***Enquête publique unique relative à une demande de déclaration d'utilité publique et mise en compatibilité des documents d'urbanisme et une demande d'autorisation environnementale pour la réalisation du contournement nord-ouest (CNO) de Vichy traversant les communes de Bellerive-sur-Allier, Charmeil, Creuzier-le-Neuf, Espinasse-Vozelle, Saint-Germain-des-Fossés, Saint-Rémy-en-Rollat, Vendat***

## ***Rapport d'enquête publique***

Vichy, le 6 février 2023

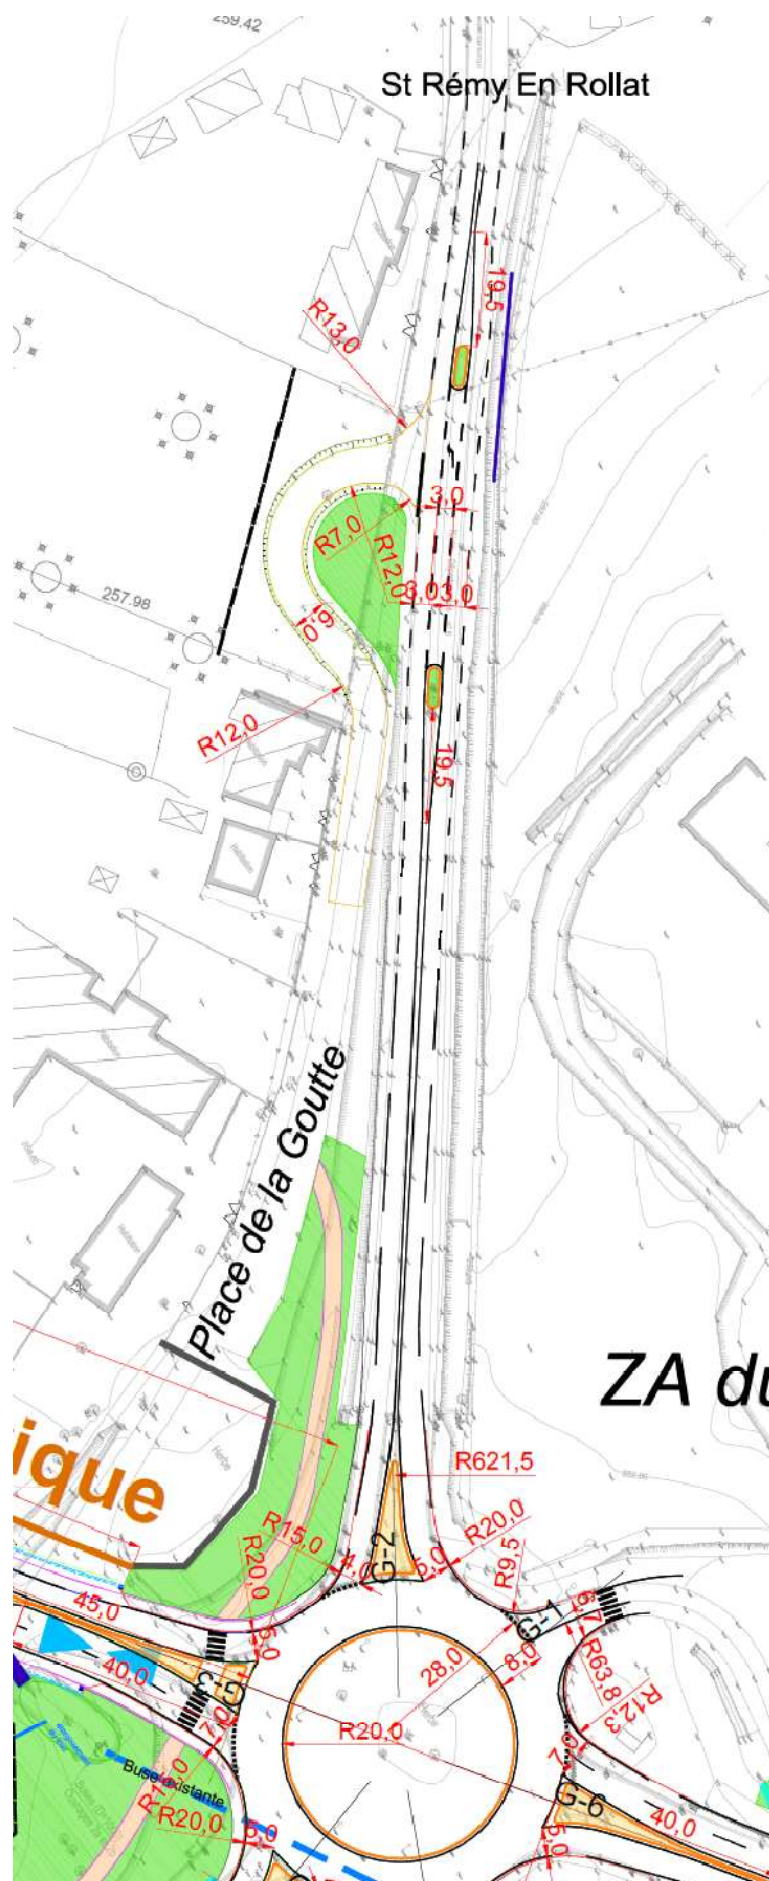
**Remarque n°3.3 : Quelles seront les dispositions techniques prises, pour les riverains du Rond-point de la Goutte à Saint-Rémy-en-Rollat, particulièrement impactés, se situant au départ du tracé?**

*La commission d'enquête retient l'engagement du porteur de projet pour la mise en œuvre d'un écran acoustique sur ce site et demande qu'un suivi attentionné soit porté sur l'efficacité de la proposition.*

Comme représenté dans la figure ci-dessous, il est prévu la pose d'un écran phonique le long du tracé du CNO pour protéger la seule habitation située à proximité du tracé et dépassant les seuils réglementaires.

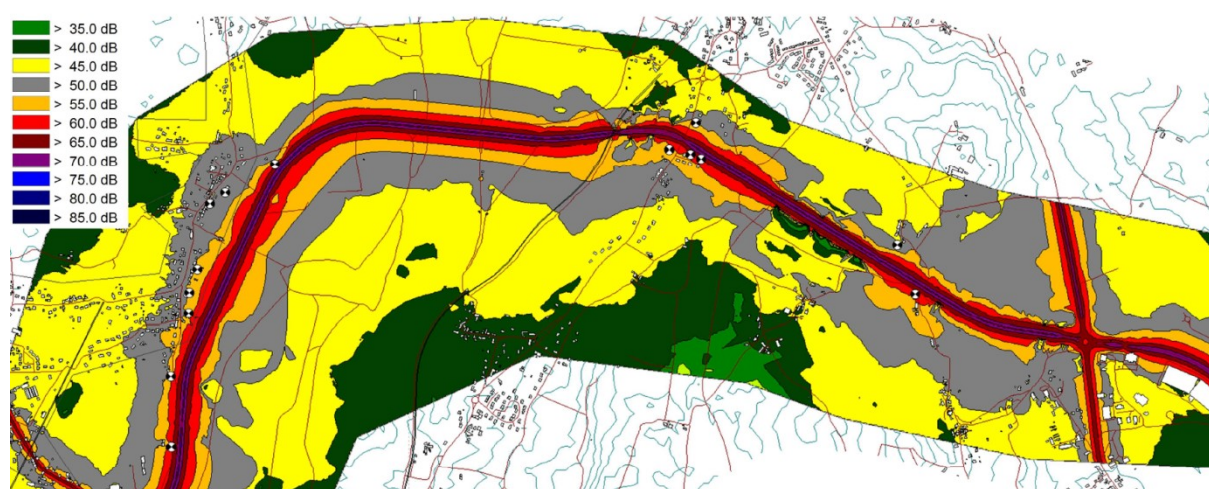
**Remarque n°3.5 : Certains d'entre eux demandent si des études de bruit ont été réalisées au Rond-Point des Ancizes à Creuzier-le-Neuf (@479).**

Les modélisations phoniques réalisées sur la RD67 concluent que les habitations à proximité de cet axe ne subiront pas de hausse significative des niveaux sonores de plus de 2 dB (A) du fait du projet de CNO. Les niveaux sonores seront donc conformes à la réglementation pour l'aménagement d'une route existante.

Comme représenté dans la figure suivante (zoom de la page 690 de l'étude d'impact), le rond-pond des Ancizes a bien été modélisé, comme l'ensemble du tracé neuf et de la RD67 réaménagée. Néanmoins, aucun récepteur n'a été implanté au niveau du bâti autour de ce rond-point, le bâti lié au logement étant particulièrement éloigné de la route (plus de 100 m).

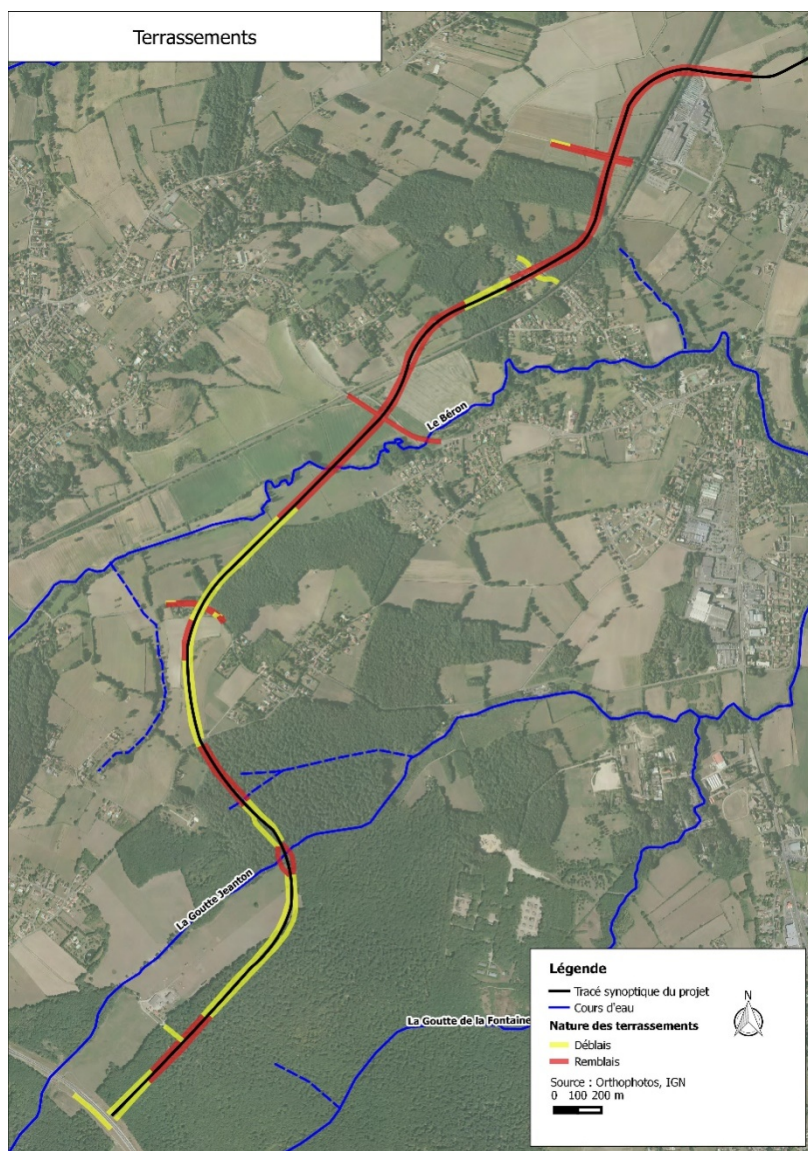
*La commission d'enquête prend note de l'argumentaire du porteur de projet sur ce point. Elle fait néanmoins remarquer que le CNO va créer une hausse du coût de la pollution atmosphérique par rapport à l'absence de projet en 2025, et une hausse du coût annuel des émissions de gaz à effet de serre : +5,9% en 2025 et +14,33% en 2045, et que si chaque porteur de projet raisonne ainsi et ne s'engage pas sur la feuille de route de la France, les engagements nationaux ne pourront être respectés. La commission d'enquête regrette que l'étude ne soit pas justement l'occasion de faire un « projet exemplaire ». Se référer au fait que c'est l'ensemble de la filière transport qui est prise en compte, n'est pas un bon signal.*

Si l'étude d'impact environnementale conclut à une augmentation des émissions de CO<sub>2</sub>, induites par la mise en service de l'infrastructure par rapport à l'état de référence ainsi par la mise en œuvre temporaire de la phase chantier, ni les dispositions de la loi du 17 août 2015 relative à la transition énergétique pour la croissance verte relatives notamment à la limitation des émissions de gaz à effet de serre, ni les dispositions du Code de l'environnement relatives aux plans climat-air-énergie territoriaux, ni les stipulations du paragraphe 1 de l'article 4 de l'accord de Paris adopté le 12 décembre 2015, signé par la France à New York le 22 avril 2016, aux termes duquel les Etats parties « cherchent à parvenir », en vue d'atteindre l'objectif de température à long terme contenant l'élévation de la température moyenne de la planète, « au plafonnement mondial des émissions de gaz à effet de serre dans les meilleurs délais (...) et à opérer des réductions rapidement par la suite (...) », n'ont, en tout état de cause, pour objet de faire obstacle par principe à tout nouveau projet de construction d'autoroute, dont l'incidence nette prévisible, en termes d'émissions de gaz à effet de serre, doit être prise en considération au titre du bilan qui détermine son caractère d'utilité publique.
